710 - INSP
 ISO/IEC 17020
 Origineel verslag

Verkoop [Afd 8.4.2]

Verslagnummer: 31/05032024/32441/1/1

Lotsestraat 36 -01, 1650, Beersel

Elektrisch bord

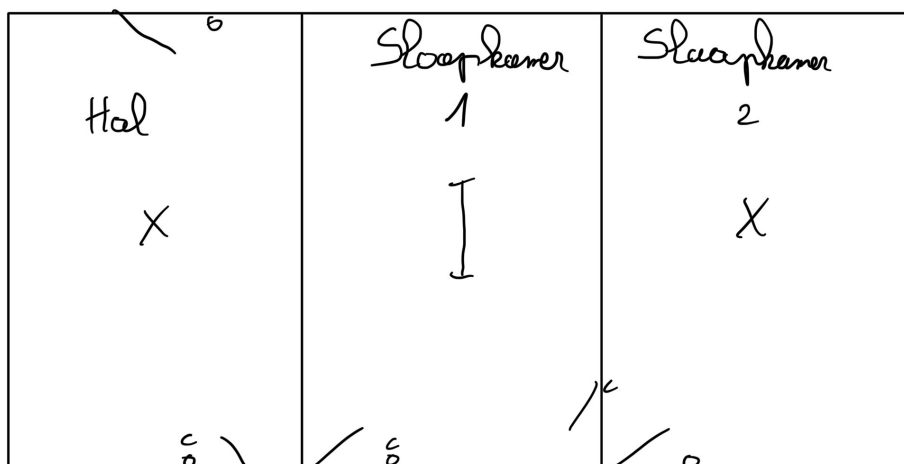
- De aardingsonderbreker is niet conform of afwezig. – oAfd 5.4.3.5
- Het gehele aardingsstelsel is niet conform. – Afd 5.4.2
- De continuïteit van de PE, de stationaire toestellen klasse 1 en/of de equipotentiale verbindingen is niet verwezenlijkt. oAfd 4.2.4.3

- De aarding van de stopcontacten zijn niet aangesloten op de aardingsgeleider. oAfd 5.3.5.2.b
- Het verdeelbord is onvoldoende gemarkeerd. Individuele markering, voedingsspanning en/of gevarendriehoek ontbreken. - oAfd 3.1.3.3; Afd 9.4.1

- het eendraadsschema en situatieplan zijn niet aanwezig. – oAfd 3.1.2.1
- Hoofddifferentieelstroombeschermingsinrichting is niet aanwezig. – oAfd 4.2.4.3

- De installatie is niet aangevuld met een differentieelstroombeschermingsinrichting met hoge of zeer hoge gevoeligheid – oAfd 4.2.4.3
- De kring(en) die stopcontacten bevatten zonder aarding zijn niet beschermd door een differentieelstroombeschermingsinrichting met een hoge of zeer hoge gevoeligheid. [oAfd 8.2.1]

- De houders van de penautomaten zijn niet uitgerust met een kaliberstuk. – oAfd 5.3.5.5.a
- Geleiders van het type VOB zijn niet in een buis geplaatst en/of zoals het zou moeten. – oAfd 5.2.9.3

- We raden aan de dienstspanning aan te duiden op het elektrisch bord.
- De aarding kon niet worden gemeten, deze zal gecontroleerd worden tijdens de volgende inspectie.

- Het is niet mogelijk het elektrisch bord te open, demonteren zonder het te beschadigen. Alles kon niet gekeurd worden.
- De woning is bemeubeld. Het kan zijn dat niet alle onderdelen gecontroleerd zijn.
